Lisa _ Märkused projekti korrigeerimiseks ja meie nõuetega vastavusse viimiseks

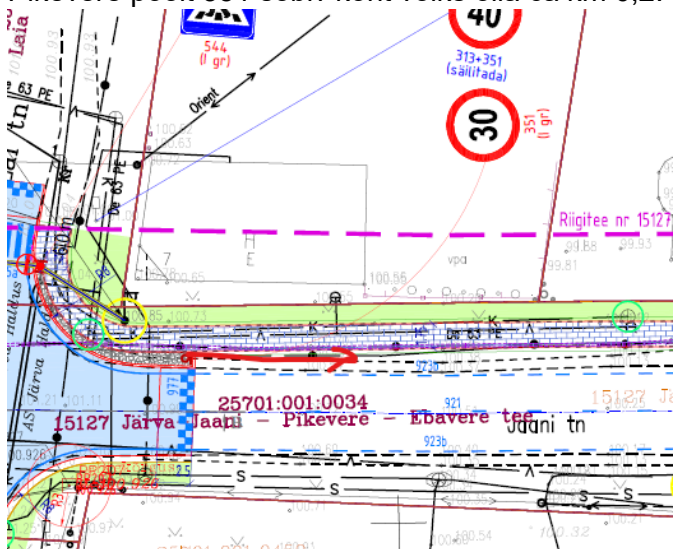
2. Riigiteel 15127 tõstetud ristmiku künnisel ei vasta joonisel näidatud kaldosa pikkused kiirusele 30 km/h (on pikemad). Liiklusmärkidega on kehtestatud kiiruspiirang 30 km/h ja ka künniste parameetrid peavad olema sellele vastavad.
3. LM 351 30 km/h asukohti tuleb korrigeerida, kuna need paiknevad projektis kas künnisega või selle kaldosadega kohakuti, kuid kiirus peaks olema piiratud enne künnist.

Pikevere poolt 351 sobiv koht võiks olla ca km 0,2.

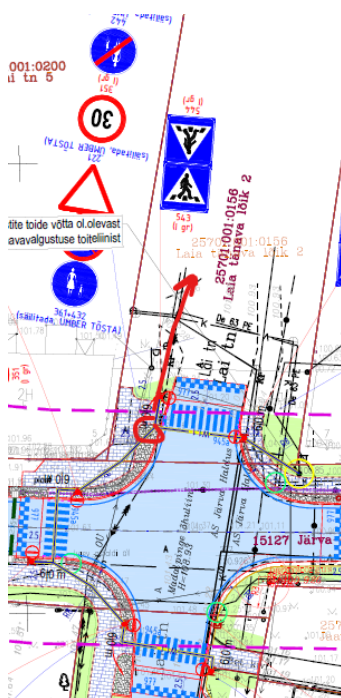
Laial tänaval võiks 351 sobivad kohad olla :

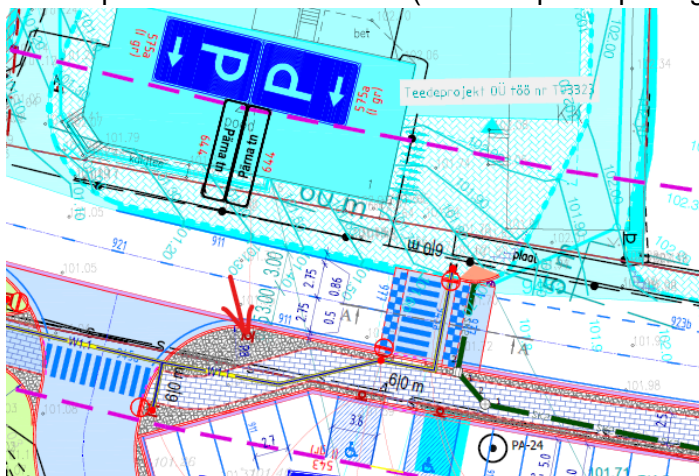
4. Lisada pärast ristmikku lm 351 (ristmik lõpetab piirangu):

- a. Joonisel EL-4-01 tingmärkides on:

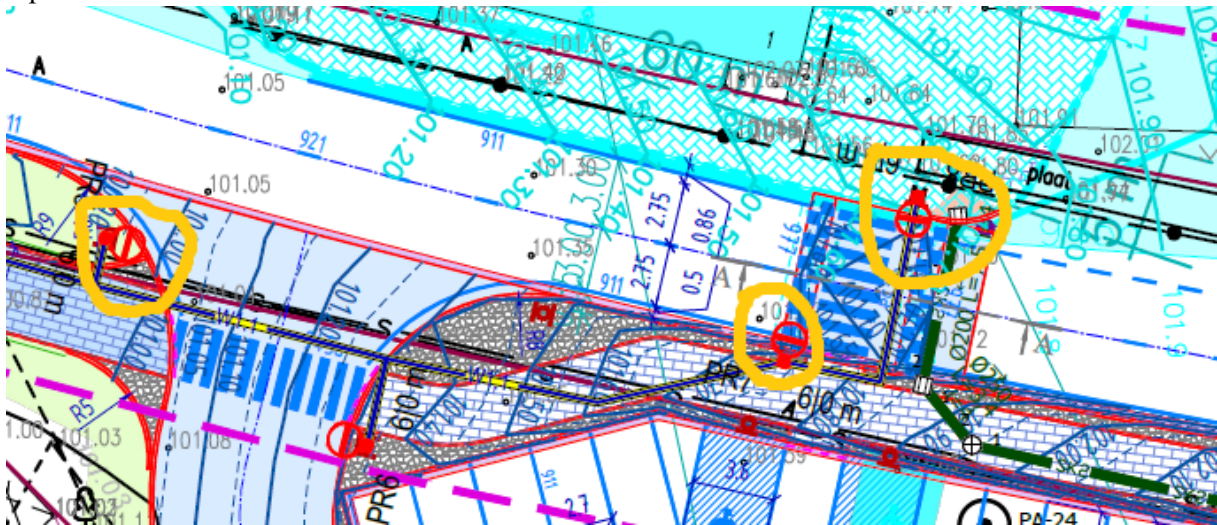
Kuid asendiplaani joonisel mastide juures informatsioon X, Y, H, L ja valgusti võimsuse kohta puudub – palume lisada.

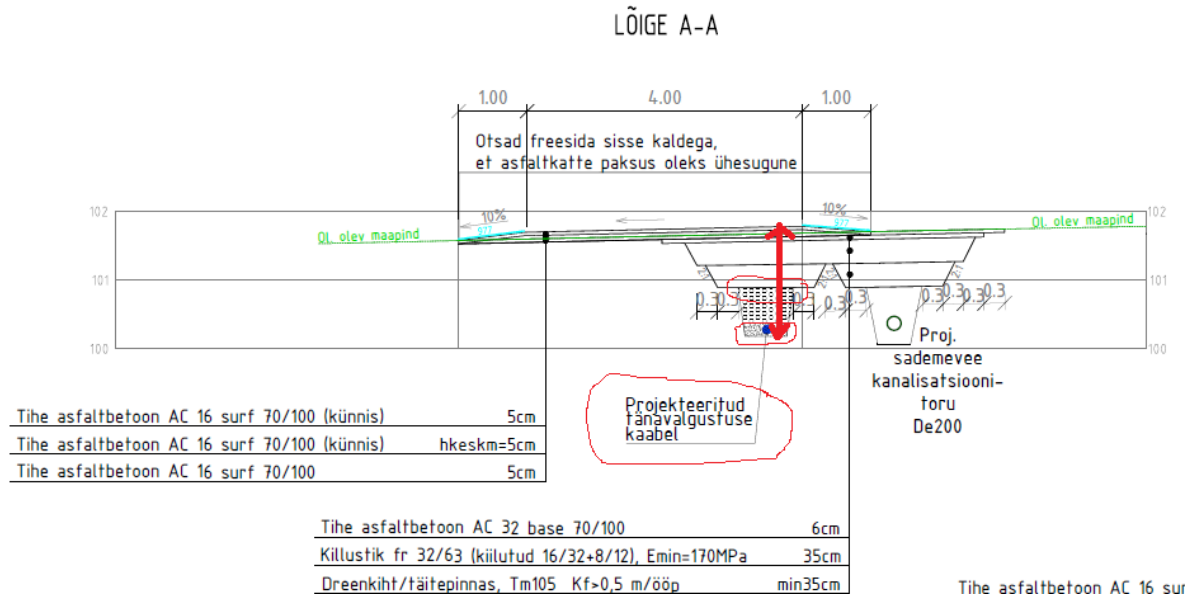
Samuti puudub informatsioon ülekäiguradadel olevate mastide asukoha kohta – masti kaugus sõiduteest (äärekivist) – palume lisada sh tähistada selgelt kas masti ette jääb asfaltkate, või äärekivi, mastide juures peab olema täidetud „Tee projekteerimise normid“ § 11 lg 7 esitatud nõue.

LÕIGE B-B

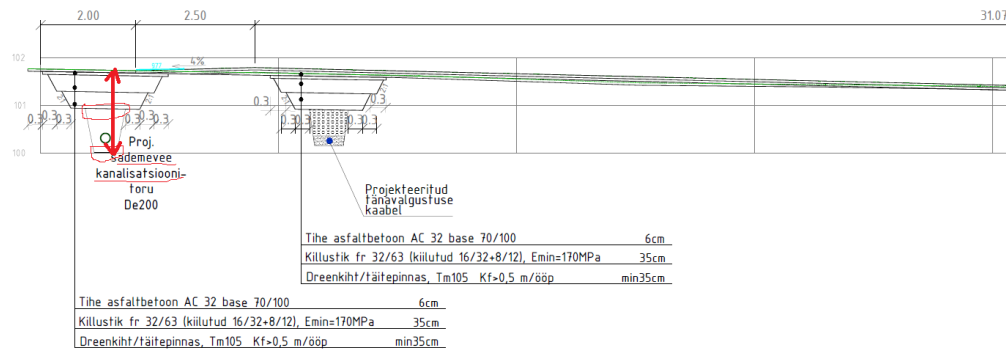
9. Töö nr VP24008 koosseisus on esitatud joonis nr TL-5-01 „Tüüplõige“, mille lõigetel A-A ja B-B on kajastatud ka projekteeritud sademevee kanalisatsioon.

Kuid lõigetel A-A ja B-B puudub informatsioon:

- Sademevee kanalisatsiooni kaeviku **sügavus teekattest**, vertikaalne mõõtahel – palume lisada;
- **Kaeviku põhja laius**, **kaeviku laius üleval** sealt kus hakkab katendikihtide ehitus astmetega – palume lisada; palume lisada ka horisontaalne mõõtahel täies ulatuses katendi taastamisele;
- Kaeviku varisemisnurk – palume lisada ja siin tuleb lähtuda TRAM tüüpjoonisest <<põhitee truup madal mulle>> ja seal esitatud geomeetriast, varisemisnurgad (1:1,25), astmete pikkused (1,0 m) jne;
